Wettbewerb für ein Mädchenschulhaus in Genf.

Rapport du Jury.

Le Jury chargé de l'examen des projets présentés au Concours au deuxième degré pour l'élaboration des plans d'une Ecole secondaire et supérieure des Jeunes Filles, aux Petits-Délices, s'est réuni les 8 et 9 septembre 1909, dans la grande salle de la Mairie de Plainpalais (Annexe).

I. Preis. — Motto: «Lulu». — Verfasser: Architekten *Peloux et de Rham* in Genf.

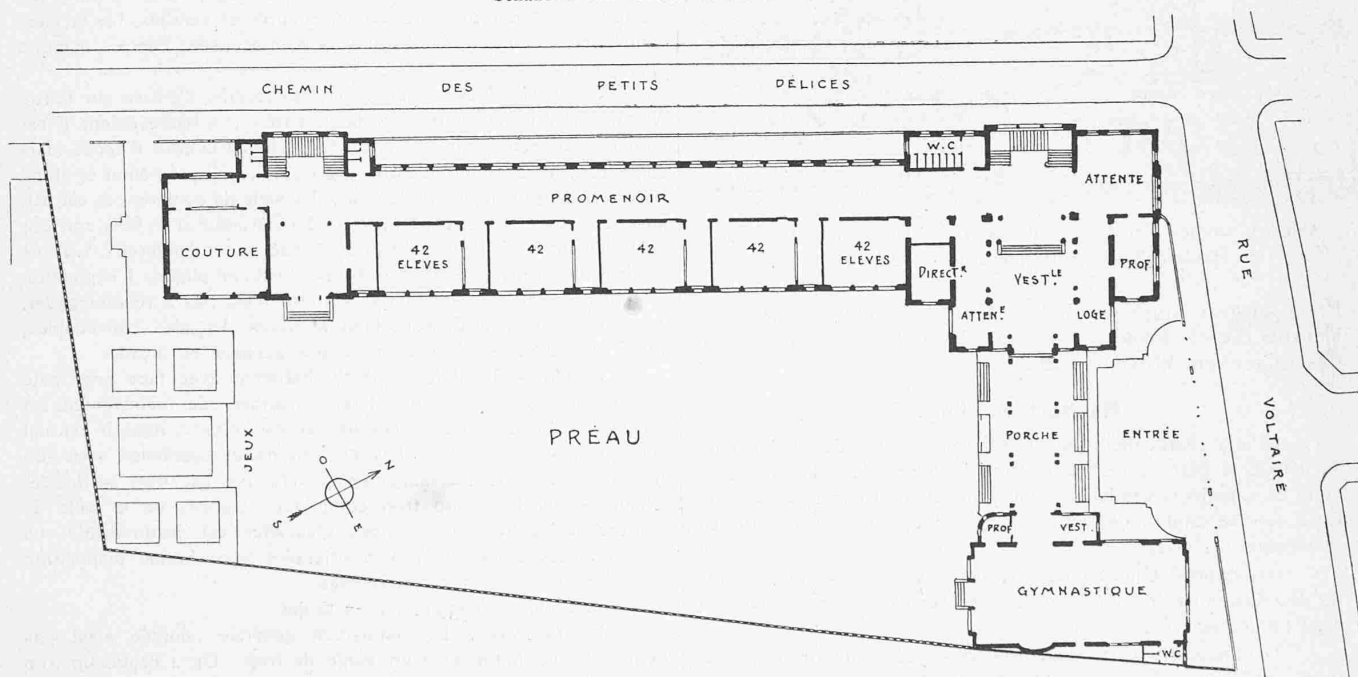
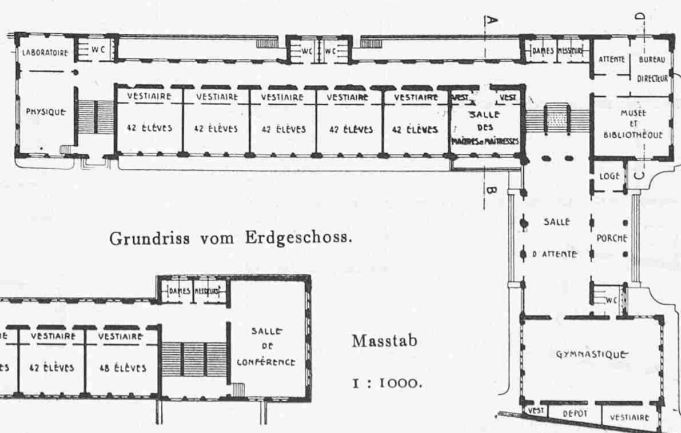
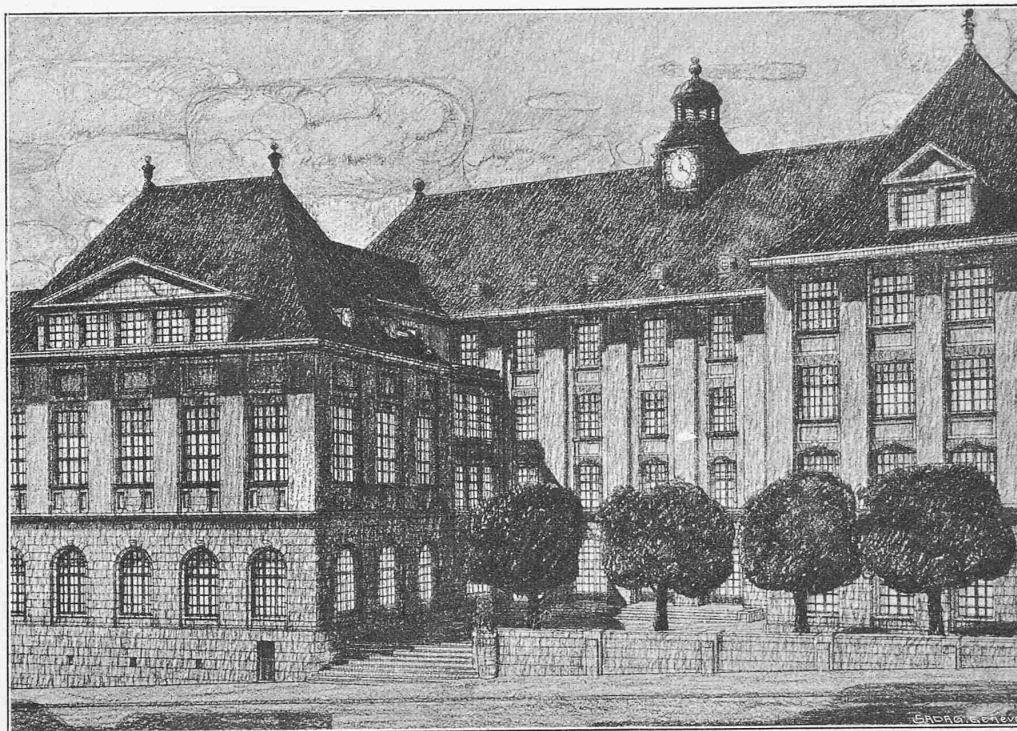
6° «Lulu». Plan bien disposé sur le terrain, largement conçu et bien étudié. Bonne entrée par un porche sur la rue Voltaire, et en retrait de celle-ci. Il serait désirable que ce porche fut vitré. Le vestibule et les promenoirs sont spacieux et bien éclairés. Les escaliers bien placés. Belle salle de Conférences avec accès

aires non demandés au programme. Le garage de bicyclettes demande plus de surface. Les W. C. sont un peu excentriques. Le motif principal est bien en vue du côté de la rue Voltaire, avec Aula accusée. Les façades sur préau et rue secondaire sont simples mais bien

sans marches intermédiaires. Bonne disposition de la Salle de gymnastique. Classes bien orientées au S.-E. avec vestiaires directement éclairés. Les amphithéâtres de physique et de Sciences naturelles sont trop petits, mais ils peuvent être agrandis en supprimant les vesti-

appropriées à leur but. Le porche d'entrée de la rampe des bicyclettes a été omis sur le plan. Projet bien rendu et jolie perspective.

II. Preis. — Motto: «Germaine». — Verfasser: Architekt M. Camoletti in Genf.

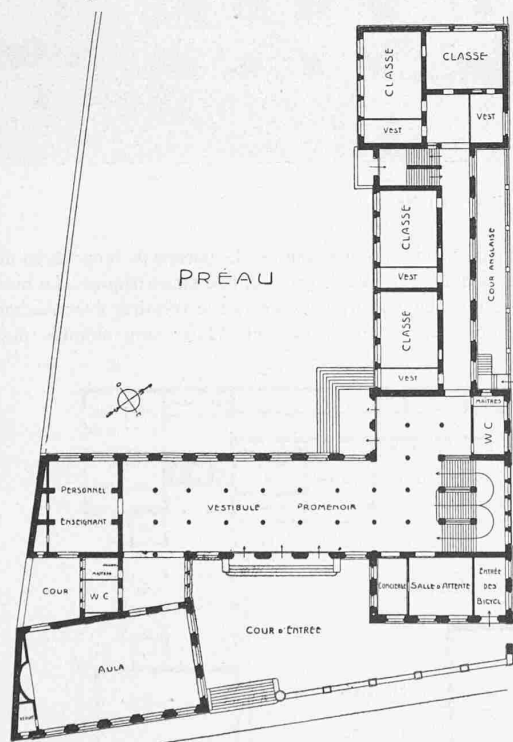
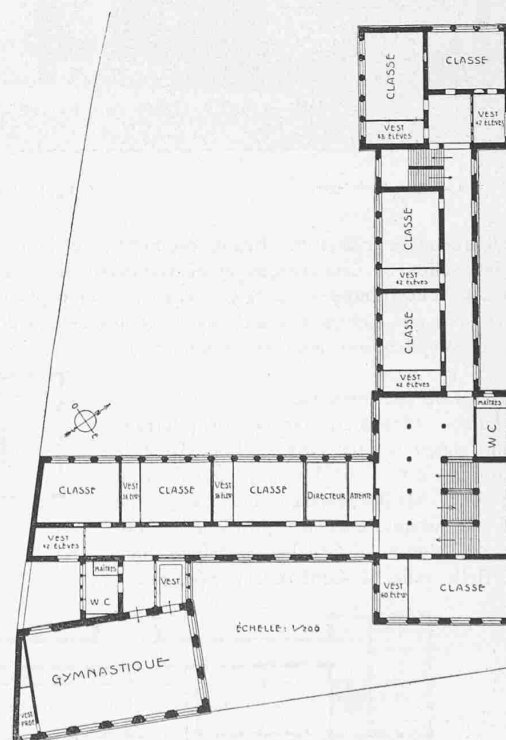
7° «Germaine». Plan bien disposé sur le terrain et bien étudié. Accès sur rue Voltaire par un porche en retrait de la route,

donnant accès sur un promenoir spacieux, mais qui ne peut pas être considéré comme une salle d'attente des élèves. Les dégagements des étages sont trop étroits pour servir de promenoirs.

enlève la surface nécessaire pour l'exposition des cartes et tableaux; d'autre part les vestiaires ne sont pas directement ventilés. Les W. C. sont répartis en plusieurs groupes.

L'escalier principal encombre trop les dégagements du rez-de-chaussée. Il aurait été préférable de trouver les escaliers sur la face N.-O. Bonne situation des salles de Conférences et de Gymnastique. Les salles d'études sont exposées au S.-E. bonne orientation. Mais la disposition des vestiaires qui supprime la paroi latérale de la classe

Les façades sont simples et de bon goût; le motif principal bien placé du côté de la rue Voltaire.
